정기(기동점검) 점검 결과보고

[울곡로(창경궁앞) 도로구조 개선사업]

- 점검일시 : 2019.08.07 (수)
- 점검결과
- ◆ 점검자 : 이태행

○ 가설통로 안전(토목부)

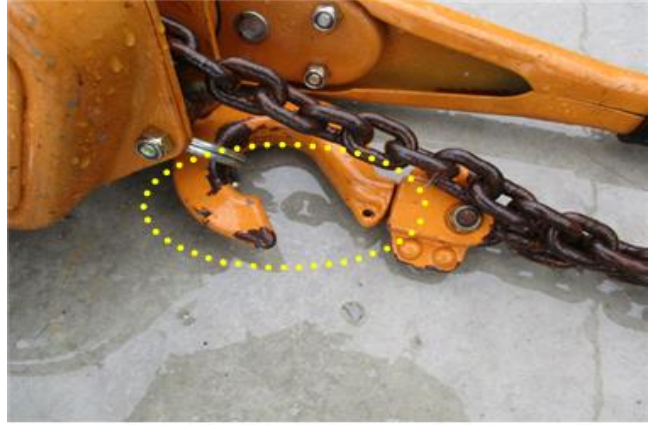
- Seag Arch 설치시 상부로 통행하기 위해 설치된 줄사다리는 받침 부분이 손상되어 통행시 위험이 있으니 보완 요망
 ※ 산업안전보건 기준에 관한 규칙 제24조(사다리식 통로 등의 구조)
